AUTORIDAD NACIONAL DE LICENCIAS AMBIENTALES
- ANLA -
AUTO N° 07603
(09 de septiembre de 2022)

“Por medio del cual se efectúa control y seguimiento ambiental”

Que la Autoridad Nacional de Licencias Ambientales - ANLA, en adelante esta Autoridad, mediante la Resolución 763 del 30 de junio de 2017, otorgó a la Concesionaria Ruta del Cacao S.A.S. una Licencia Ambiental para el proyecto: “Concesión Vial Ruta del Cacao”, localizado en los municipios de Barrancabermeja, San Vicente de Chucurí, Betulia, Girón y Lebrija, en el departamento de Santander.

Fuente: Radicado 2021124309-1-000 del 21/06/2021

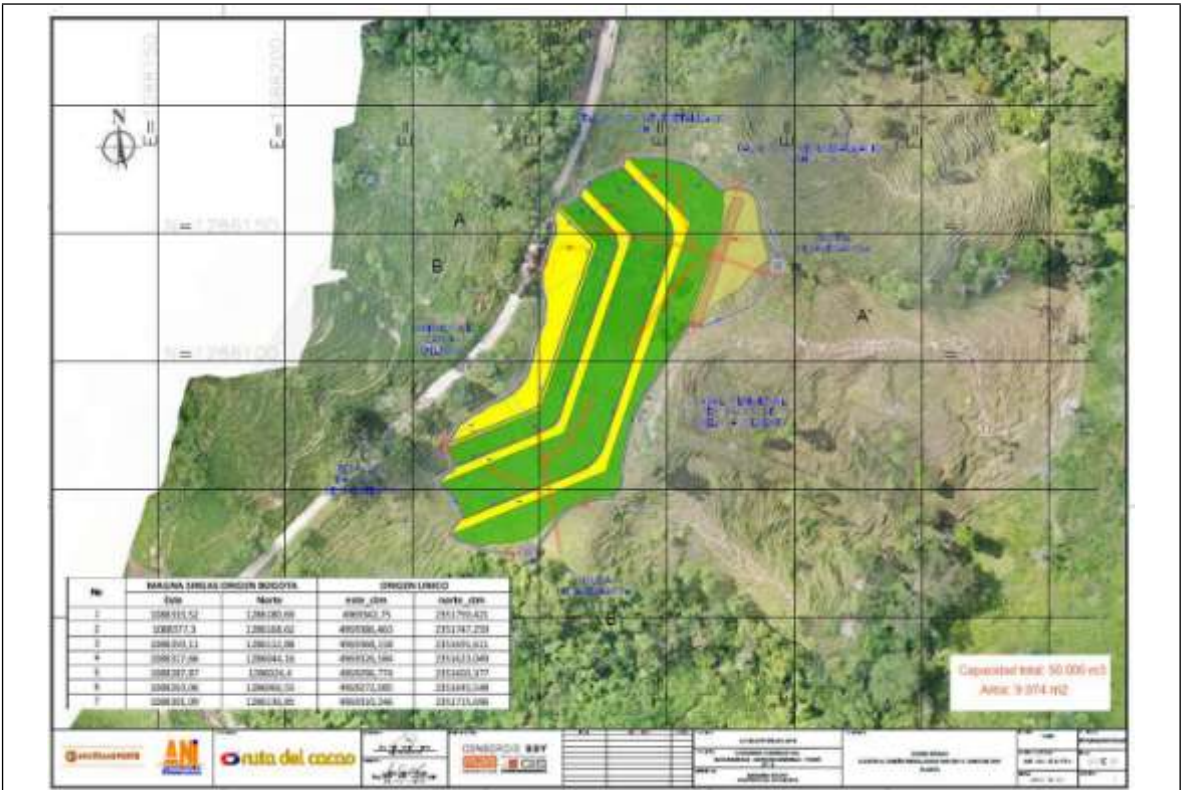
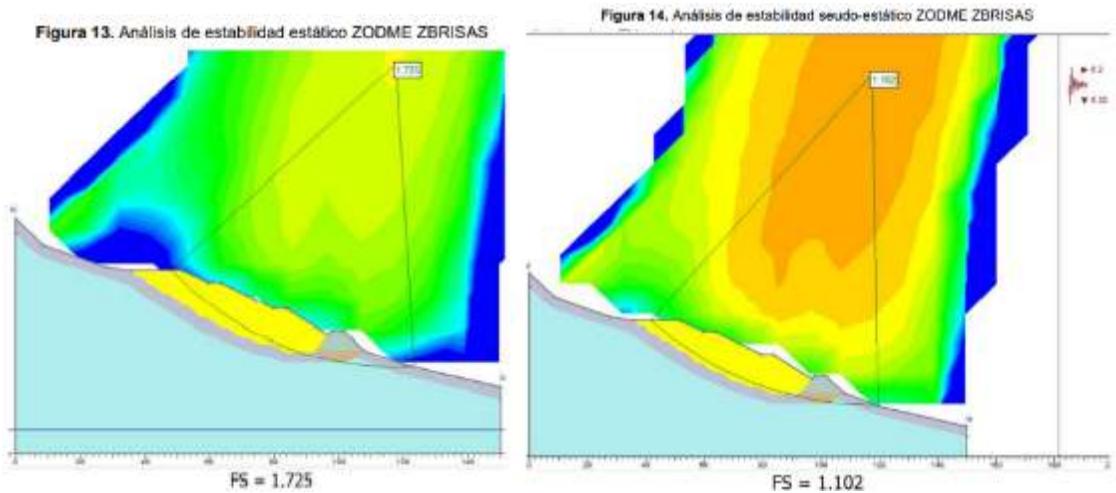
En relación con la morfología se propone conformar el material de relleno mediante terrazas de 3,0 metros de ancho, separadas por taludes con pendiente 1,5H:1,0V de 8,0 metros de altura en la parte inferior y taludes de pendiente 2,5H:1,0V y altura variable en la parte superior. Las terrazas tienen una pendiente de 2% para el manejo de aguas de escorrentía que finalmente se entregarán a un canal perimetral.

Con respecto al análisis de estabilidad se reporta el uso mediante el software Slide para el perfil general del ZODME en condición estática y pseudo-estática. Para el análisis pseudo-estático se utiliza una aceleración de 0,2g correspondiente al municipio de Lebrija de acuerdo con los requerimientos de la NSR-10

Conforme con las observaciones de la visita y la revisión de la documental se establece que la solicitud de cambio menor efectúa a través del radicado 2021124309-1-000 del 21/06/2021, se enmarca dentro numeral 1 del Artículo 2.2.2.6.1.2 del Decreto 1076 de 2015.

Figura 3. Localización estructuras sedimentadoras

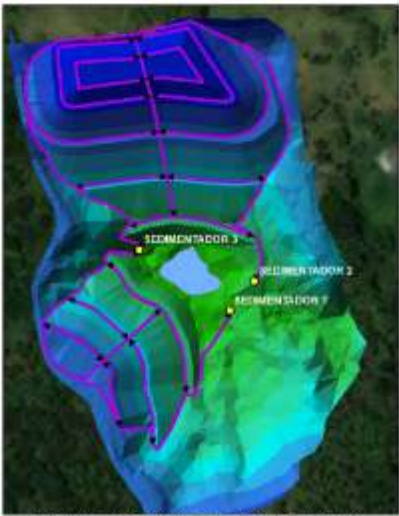
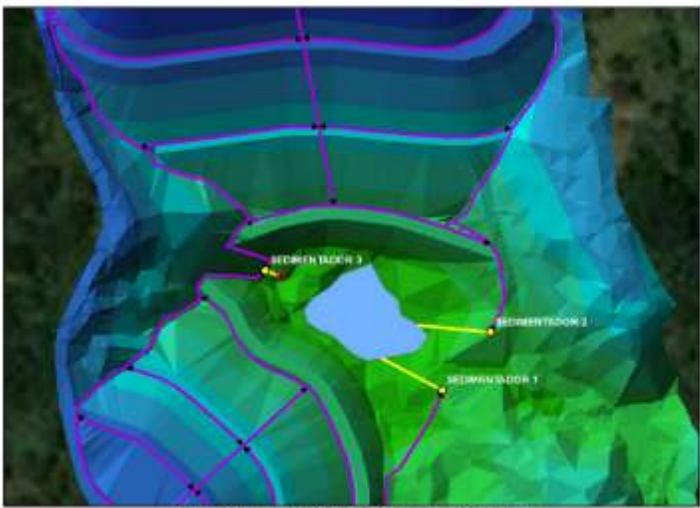
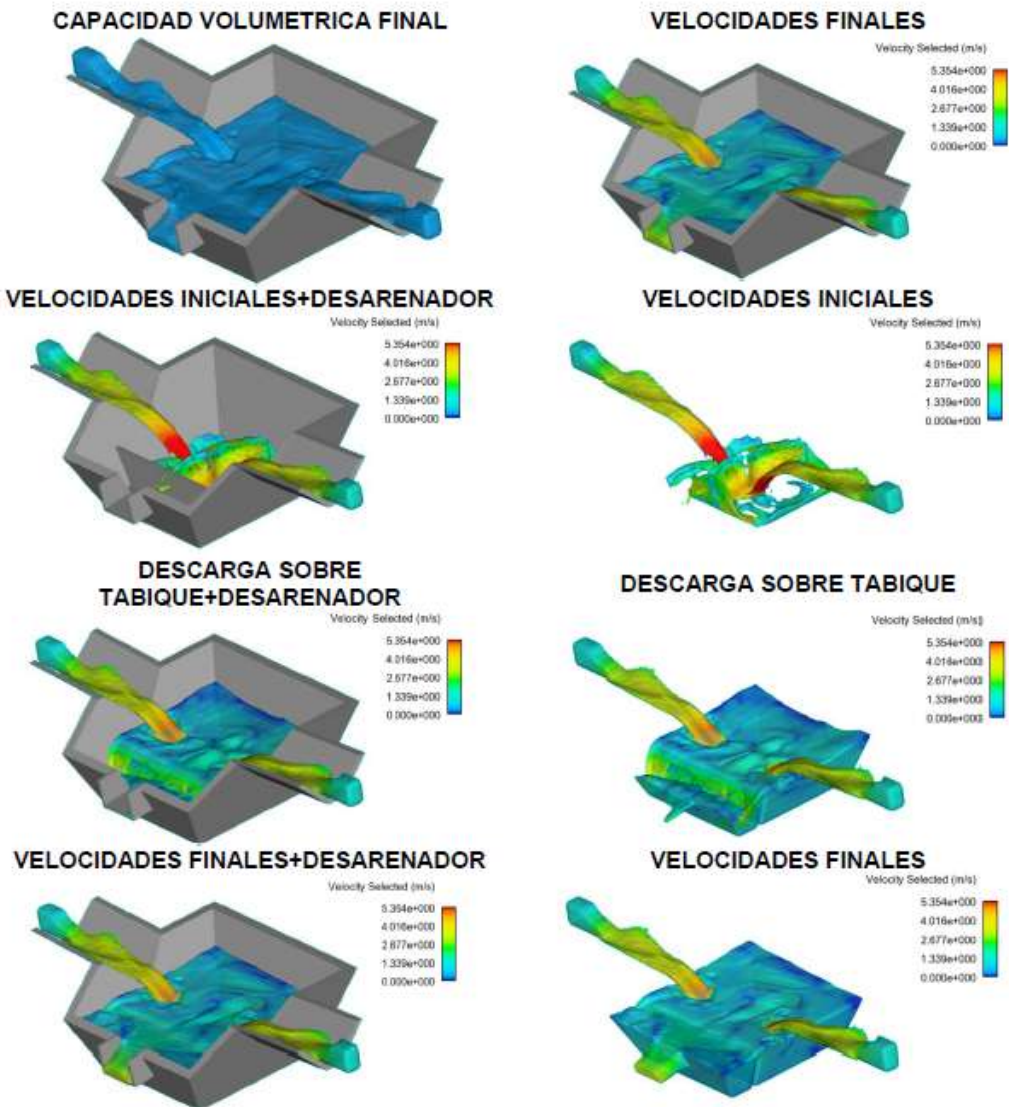
- “Se proyecta la implantación y el dimensionamiento de tres estructuras sedimentadoras, localizadas de forma tal que estas logren cumplir con el objetivo para el cual son diseñadas y adicionalmente, tengan una concordancia técnica en lo que respecta a los sentidos de drenaje propuestos en el sistema de cunetas y zanjas, proximidad de las estructuras receptoras y/o cuerpos de agua existentes y ubicación geoespacial contemplando la topografía futura del terreno y el cauce hídrico principal existente. Adicionalmente, se propone conceptualmente que estas estructuras sedimentadoras cuenten con el volumen requerido para recibir y almacenar por cierto tiempo las aguas recibidas. También se propone un dimensionamiento tal que permita la precipitación y acumulación de los sedimentos suspendidos en el agua hacia la parte inferior de las piscinas disipadoras”

Se describe finalmente: “Por lo que, la altura del tabique interno obtenida es de 1.10 metros con una longitud de 4.87 metros, y adicionalmente, se tiene que el vertedero de descarga contara con 1.20 metros de largo por 0.80 metros de alto.”

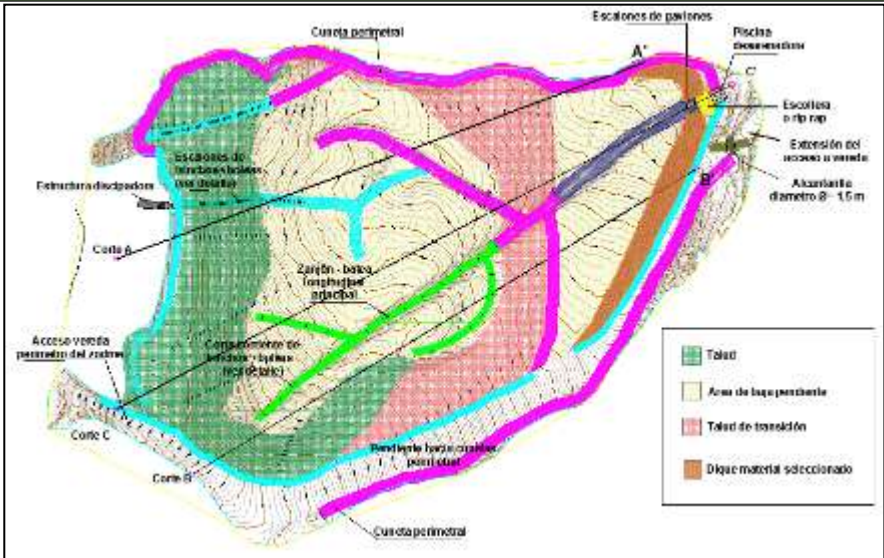
Mediante radicado 2022061251-1-000 del 31/03/2022 correspondiente al ICA 9, la concesionaria incluye en cumplimiento a la presente obligación el documento denominado “ANÁLISIS PARA ESTABILIDAD Y DISEÑO DE OBRAS ZODME 18 UF-5”, el documento tiene una fecha de 26 de febrero de 2021 como revisión final, e incluye las obras establecidas a implementar, tal como se observa en la siguiente imagen.

Por lo anterior y teniendo en cuenta el estado de las obras hidráulicas, se establece el incumplimiento de la presente obligación, toda vez que el requerimiento es tácito en cuanto a la solicitud de la construcción de las obras hidráulicas que garanticen la retención de los sedimentos en los canales perimetrales.
